**GOVERNO DO DISTRITO FEDERAL**  
**INSTITUTO DO MEIO AMBIENTE E DOS RECURSOS HÍDRICOS DO DISTRITO FEDERAL**  
Superintendência de Licenciamento Ambiental  
Diretoria de Licenciamento IV

Parecer Técnico SEI-GDF nº 70/2018 - IBRAM/PRESI/SULAM/DILAM-IV

**Interessado:** CIPLAN - Cimento Planalto S/A

**Fase do Licenciamento:** Licença de Instalação

Mapa 01

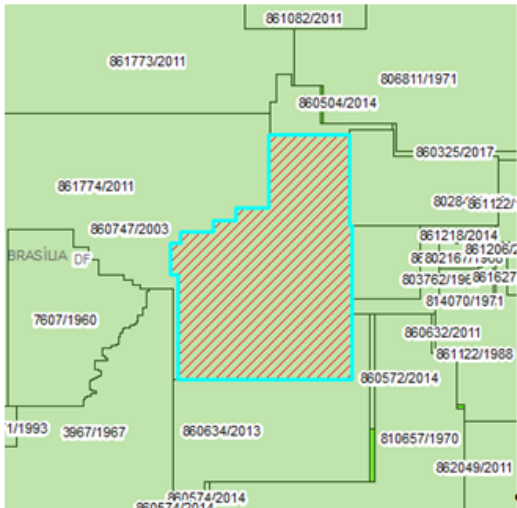
Como não houve indicação específica de limites territoriais ou delimitação por marcos georeferenciados essa análise considerou toda a área prevista no requerimento de lavra junto ao DNPM/ANM, conforme mapa e quadro de poligonais abaixo:

1. Mapa 02 com as áreas do DNPM e os respectivos números de processos do IBRAM e DNPM;
2. Mapa 03 com as áreas delimitadas do DNPM e o Pit da mina.

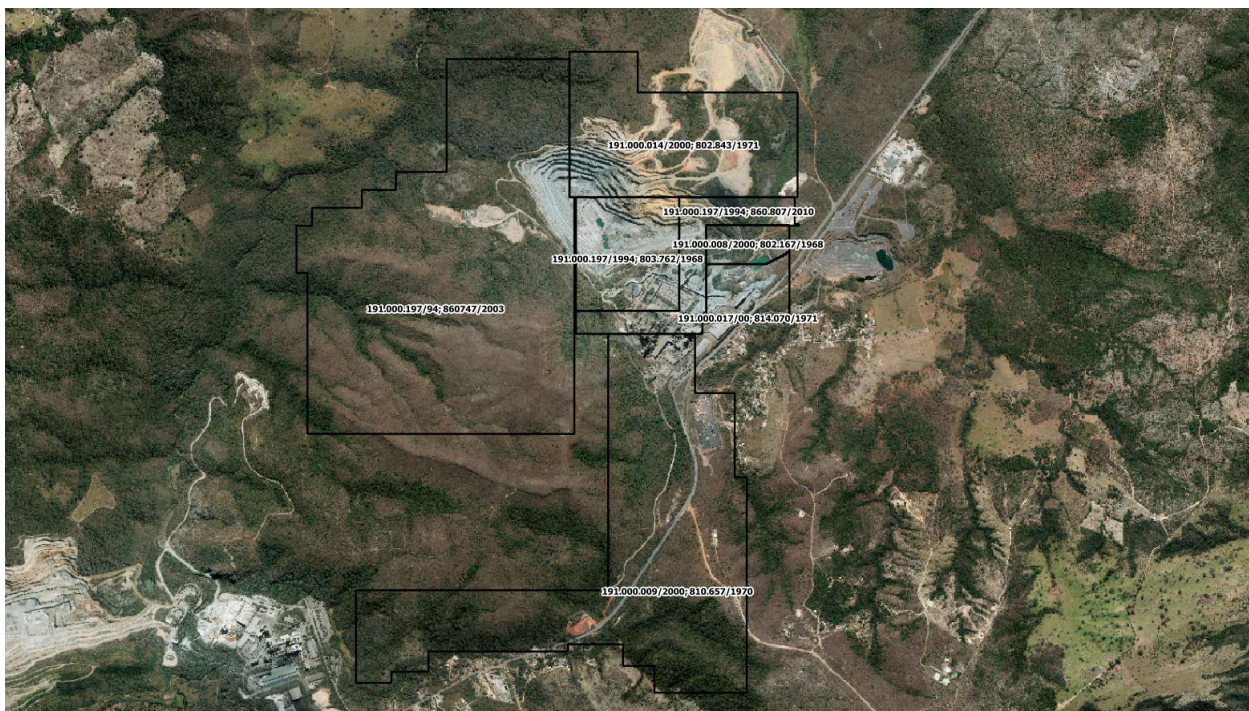
Segue abaixo imagens ilustrativas da área em questão e do complexo minerário com os respectivos limites dos direitos minerários.

No entanto, como esta área em análise compõe o complexo de extração mineral da CIPLAN e está diretamente vinculada fisicamente a oeste e noroeste da cava principal, inclusive para a expansão da mina, as atividades de extração mineral poderão ser exercidas nos limites definidos pelos marcos abaixo relacionados, após a obtenção da LO e da supressão de vegetação, para os devidos fins.
